JR姫路駅北駅前広場整備に関する提言

2009年7月

JR姫路駅北駅前広場整備 公開専門家ワークショップ
専門家グループ

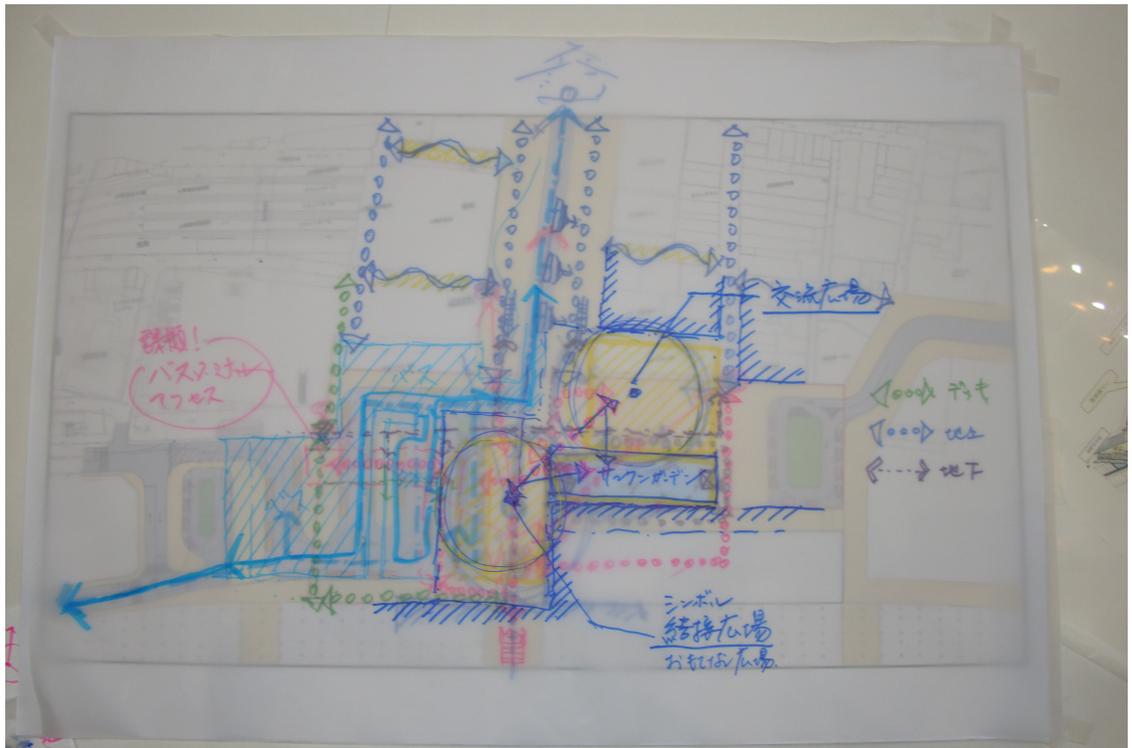
広場からの視認性の確保： 姫路駅中央コンコース前の広場から、各商店街の入り口などが容易に視認できることが重要である

広場の役割分担： 姫路城と対峙する中央広場、賑わいを演出する交流広場、くつろげるサンクンガーデンなど、まとまった大きさの公共スペースが各々明確な性格を持ち、役割分担することが好ましい。バスのロータリーは、大手前通りの降車や南口の利用も含めて検討し、出来るだけ経路の短いシンプルな形態とし、中央のおもてなし広場の広さを確保することが重要である。
